**Commission économique pour l'Europe****Comité des transports intérieurs****Forum mondial de l'harmonisation  
des Règlements concernant les véhicules****159<sup>e</sup> session**

**État d'avancement de l'élaboration de nouveaux  
Règlements techniques mondiaux ou d'amendements  
à des Règlements techniques mondiaux existants  
– RTM n° 2 (émissions des motocycles)****Autorisation d'élaborer des amendements au Règlement  
technique mondial n° 2 (émissions des motocycles)****Communication du représentant du Japon\***

Figure A13-1: Exemple de diagramme de changement de rapport

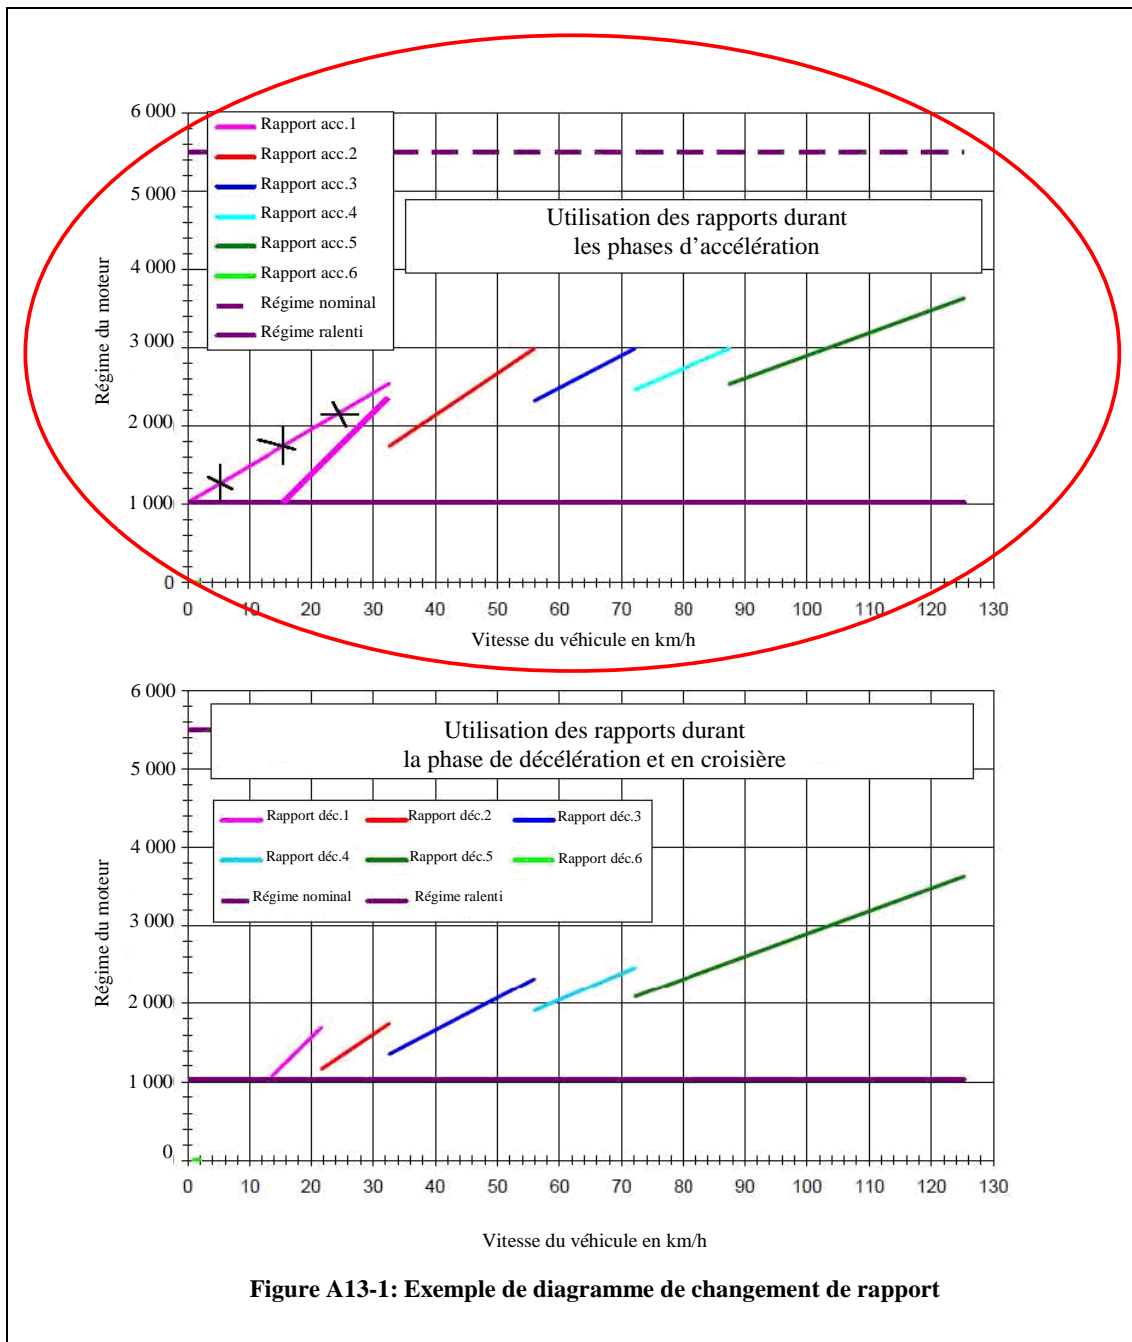
Annexe 13, paragraphe 1. Figure A13-1, corriger la ligne «rapport acc.1» dans le premier diagramme «utilisation des rapports durant les phases d'accélération», qui est reproduit ci-dessous.
